PARQUE LINEAL DEL MANZANARES

TRAMO ENTRE EDIFICIO NOVOSUR y GETAFE:

TRAMO ENTRE CAJA MÁGICA Y EDIFICIO NOVOSUR:

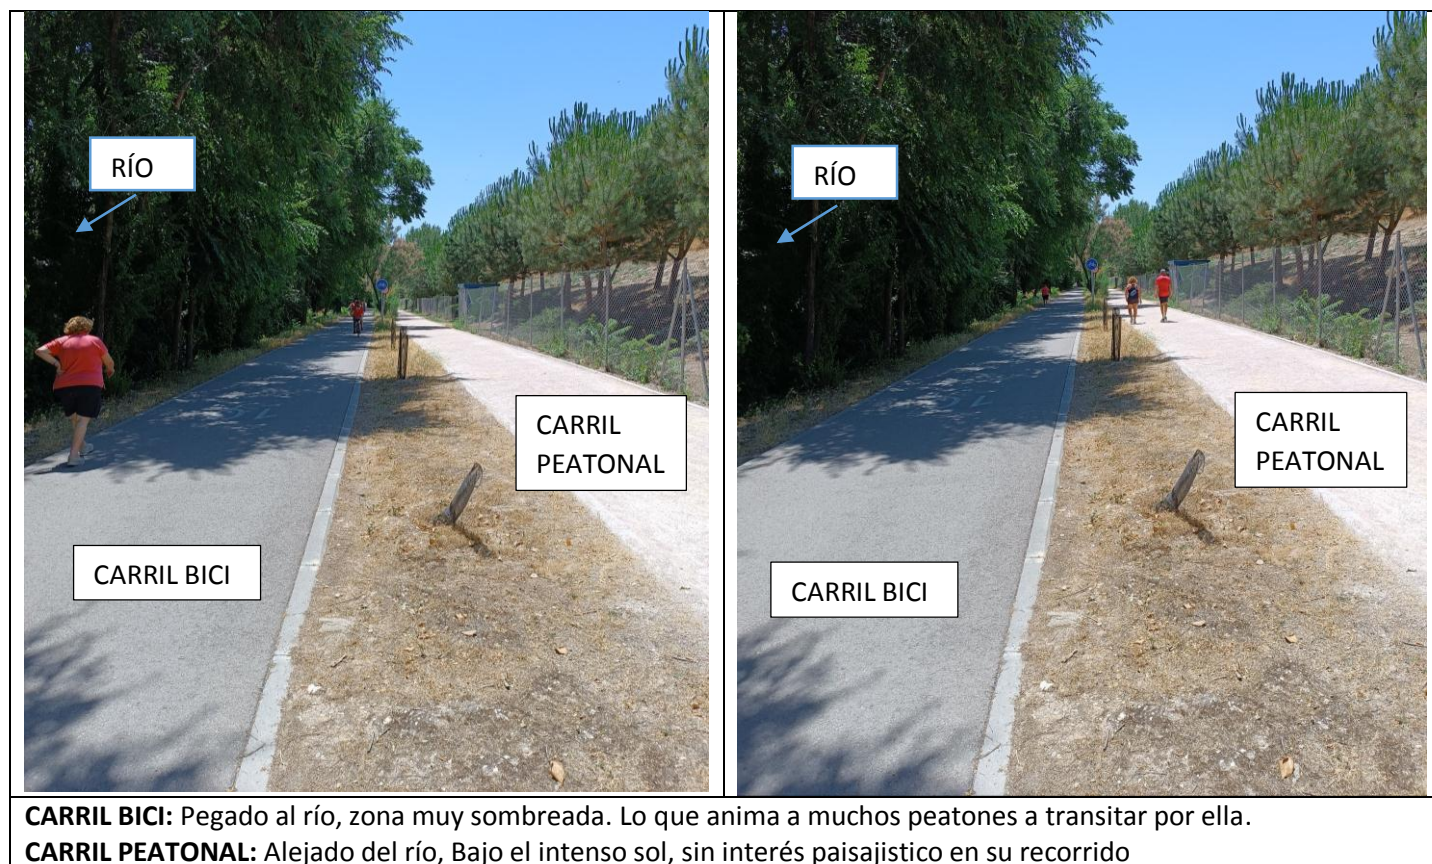
Lógica ubicación del Carril peatonal y Carril Bici.

Carril Peatonal pegado al discurrir del río, lo que supone una zona de interés para los Ciudadanos que pasean a lo largo del río disfrutando de las vistas del río, de su fauna y de su flora. Además este lado cuenta con amplias zonas de sombras que hacen del paseo agradable para familias y niños.

Carril Bici alejado del río, con zona más soleada que no buscan en sus recorridos en bici paisajes o zonas sombreadas, porque el tiempo de exposición es corto en sus recorridos.
